Mission régionale d'autorité environnementale

**Avis sur le projet de centrales photovoltaïques au sol et flottante
à Matignicourt-Goncourt et Moncetz-l'Abbaye (51)
porté par la société SAS CPES Lac de Cloyes**

n°MRAe 2022APGE14

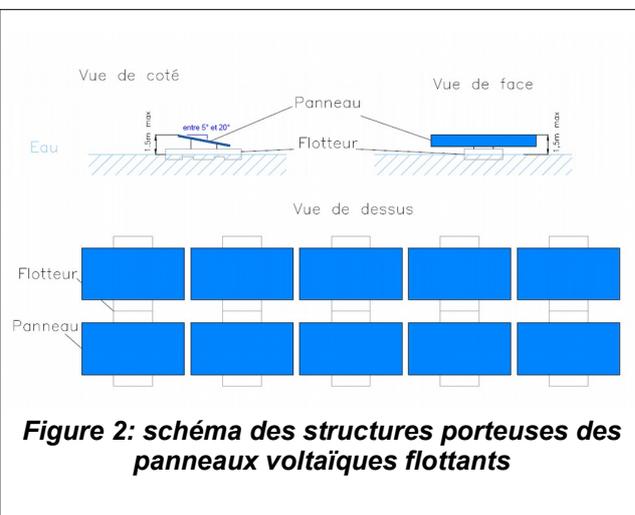
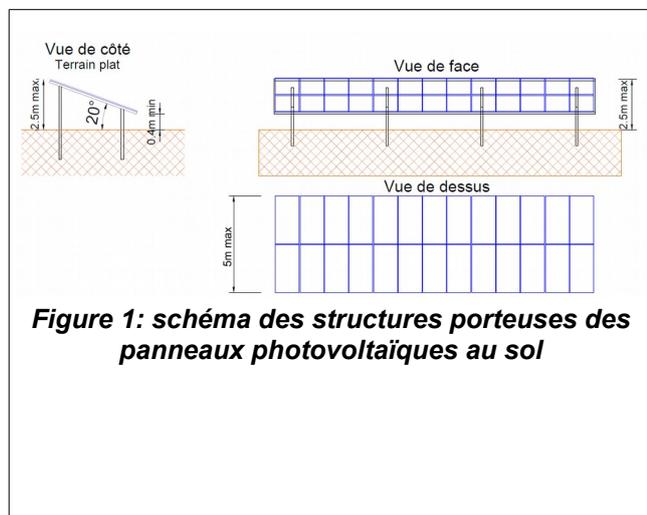
Pour les panneaux solaires flottants, les modules photovoltaïques seront installés sur une structure flottante (cf. Figures 1 et 2). L'élément de base de la centrale est constitué d'un flotteur principal, supportant le panneau, puis d'un flotteur de liaison en plastique, assurant la connexion des flotteurs principaux entre eux, et constituant également une allée de maintenance. Les panneaux sont inclinés à environ 10-12° (min 5°- max 20°). Cette inclinaison permet d'optimiser l'utilisation de la surface et la production, tout en limitant les efforts de soulèvement exercés par le vent.

Le système d'ancrage doit permettre le maintien de l'îlot lors des variations de niveau, le déplacement en surface en fonction du niveau d'eau, et doit reprendre les efforts générés sur l'îlot par le vent, les vagues et le courant. Les ancrages du parc flottant se feront préférentiellement en berge pour les zones proches des berges et au fond du bassin pour les îlots plus éloignés. Le dossier indique qu'un seul type d'ancrage sera défini par berge afin de faciliter le dimensionnement et les longueurs d'ancrage sans plus de précisions. Les ancres peuvent être à vis, à hélice, à bascule ou composées de corps morts.

L'Ae s'est interrogée sur le risque que la nappe affleurante au droit du site soit atteinte par les pieux si cette technologie était choisie, notamment en cas d'incendie et du fait de la galvanisation des tables et du risque subséquent de contamination de la nappe par dissolution du zinc par les eaux de pluie (cf. 3.1.3 La préservation de la ressource en eau et de sa qualité).

Enfin, l'Ae s'interroge sur la nature des matériaux utilisés pour les flotteurs et les risques de migration de particules de matière dans l'eau et dans la nappe affleurante.

- **préciser les impacts des différentes options possibles du système d'ancrage et justifier le ou les choix retenus ;**
- **privilégier des fondations non invasives (par exemple, longrines ou massifs en béton posés au sol) ;**
- **préciser la matière du flotteur principal et la nature du plastique du flotteur de liaison.**

Carte 4 : hypothèse de raccordement

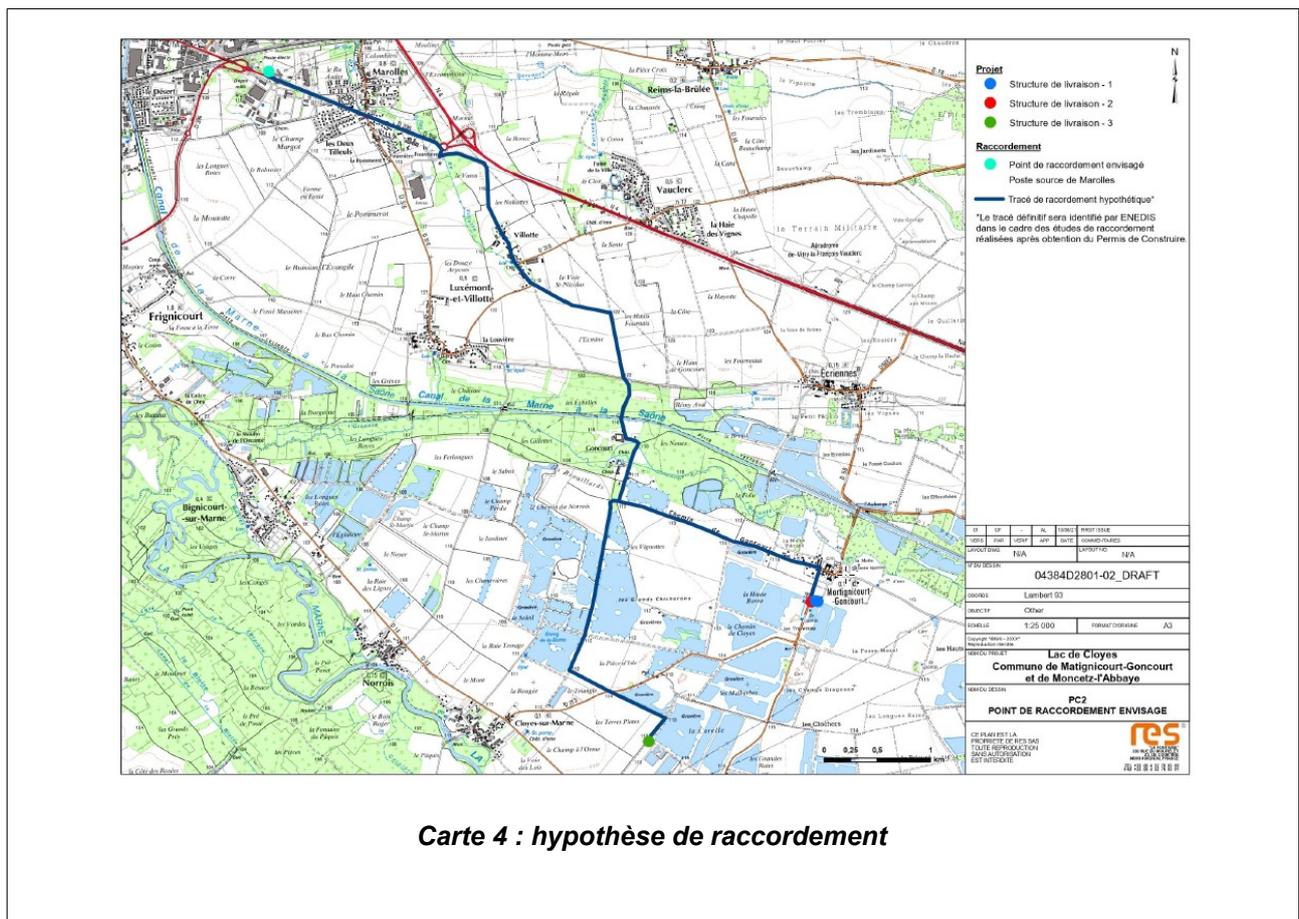
Le porteur de projet envisage de raccorder les centrales au réseau ENEDIS par l'intermédiaire du poste source de Marolles situé à 9 km du projet. L'Ae signale que ce poste ne dispose actuellement pas de capacité disponible.

Le raccordement s'effectuera par des lignes enfouies le long des routes/chemins publics. Il est précisé que le raccordement au réseau électrique national sera sous maîtrise d'ouvrage d'ENEDIS et qu'il sera étudié par ENEDIS après obtention du permis de construire.

L'Ae rappelle qu'au regard de l'article L.122-1 du code de l'environnement⁷, les travaux de raccordement, dès lors qu'ils sont réalisés dans le but de permettre à la centrale de fonctionner, font partie intégrante du projet. Si ces derniers ont un impact notable sur l'environnement, ils devront faire l'objet d'un complément à l'étude d'impact évaluant les impacts et proposant des mesures d'évitement, de réduction et le cas échéant de compensation de ceux-ci. Ce complément éventuel devra être transmis à l'Ae pour avis préalablement à la réalisation des travaux de raccordement⁸.

L'Ae recommande au pétitionnaire d'évaluer les impacts prévisibles du raccordement envisagé au vu des informations disponibles, en particulier de déterminer si des espaces à enjeux seraient concernés par les travaux de raccordement.

Figure 3: délimitation des zones humides de la section Nord du projet (en bleu)

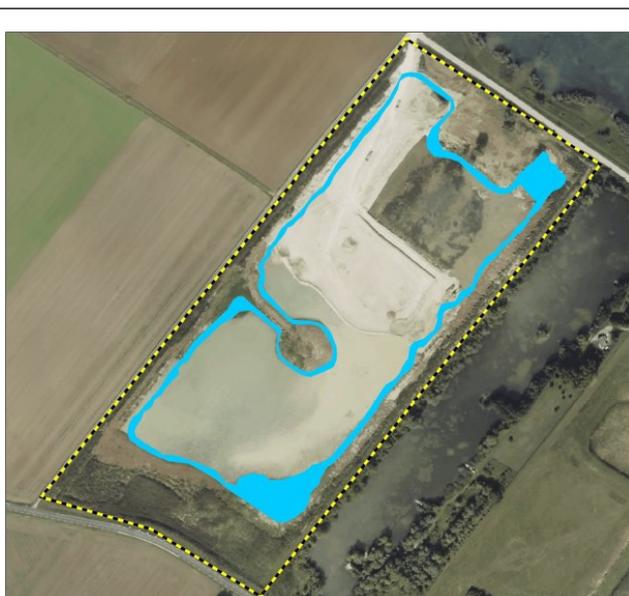
- **à nouveau de préciser les zones humides en jeu ;**
- **expliquer l'état de fonctionnalité et de conservation – ou de dégradation – des zones humides ;**
- **s'assurer que les zones humides impactées ne sont pas à l'origine des zones humides créées en compensation lors de l'application de la mesure « Éviter, réduire, compenser » (ERC) de l'exploitation des carrières ;**
- **indiquer la localisation de la mesure compensatoire en faveur des zones humides et exposer les modalités de sa mise en œuvre.**
